Mission régionale d'autorité environnementale

**Avis sur le projet de ferme agrisolaire de la Marlière  
sur les communes de Chardogne et Val d'Ornain (55)  
porté par la société SAMFI 23**

N° réception portail : 001769/A P  
n°MRAe 2025APGE38

**Figure 1 : plan d'implantation**

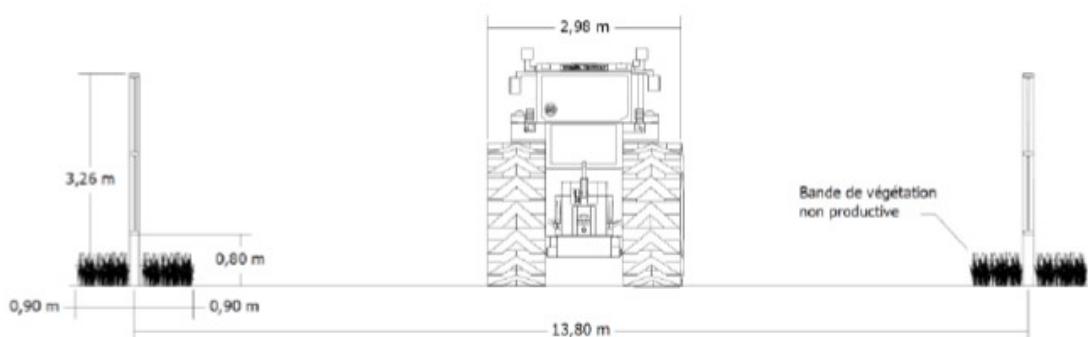
La structure présente une hauteur de 0,8 m au point le plus bas et 3,26 m au point le plus haut. Les poteaux seront espacés de 13,8 m. Cette configuration a été définie en concertation avec l'agriculteur, en fonction de ses besoins d'exploitation. Des bandes de végétation non productives de 0,9 m de part et d'autre de chaque panneau seront mises en place permettant l'établissement d'une zone de sécurité pour l'exploitant dans le maniement de ses engins agricoles. Les modalités de leur entretien ne sont pas précisées.
